## SERVICE INFO – INA 0098

# Kiristimen ja värähtelynvaimentimen korvaus

Tuotenumero 531 0531 20 (korvattu)  
533 0028 20 (korvattu)  
531 0840 10 (uusi)  
532 0601 10 (uusi)

Kuva 1: Korvaantuva malli, vasemmalla värähtelynvaimennin 533 0028 20, oikealla kiristin 531 0531 20

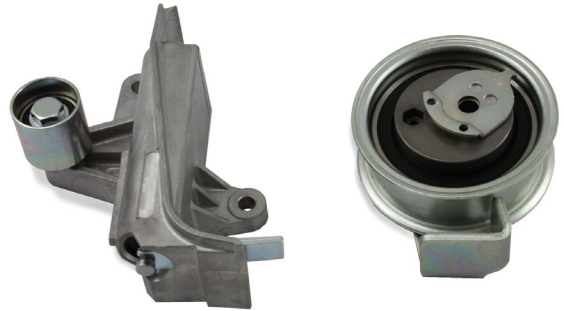
Edellä esitetyissä ajoneuvoissa on värähtelynvaimennin 533 0028 10 (kuva 1, vasemmalla) ja hihnankiristin 531 0531 20 (kuva 1, oikealla) korvattu pidikkeellä varustetulla ohjainrullalla (kuva 2, ohjainrulla pidikkeellä 532 0601 10 ja kiristin 531 0840 10). Huomaa tuotenumerojen muutokset!

Uudet rakenneosat poikkeavat sekä teknisiltä ominaisuuksiltaan että ulkonäöltä.

Nykyisessä uudessa mallissa pidikkeellä varustetun ohjainpyörän tehtävänä on vain hihnan ohjaus toisin kuin korvaantuvassa mallissa, jossa värähtelynvaimentimen toiminta osaltaan vaikuttaa hihnan kireyteen. Uudessa mallissa hihnan kireys ja värähtelyn vaimennus on varmistettu hihnankiristimen 531 0840 10 avulla.

**Eri mallien ristiin asennus ei ole sallittua!**  
Molemmissa malleissa on eri osat sovitettu rakenteellisesti toisiinsa ja vain niiden oikealla yhdistelmällä voidaan varmistaa hihnan oikea kireys.
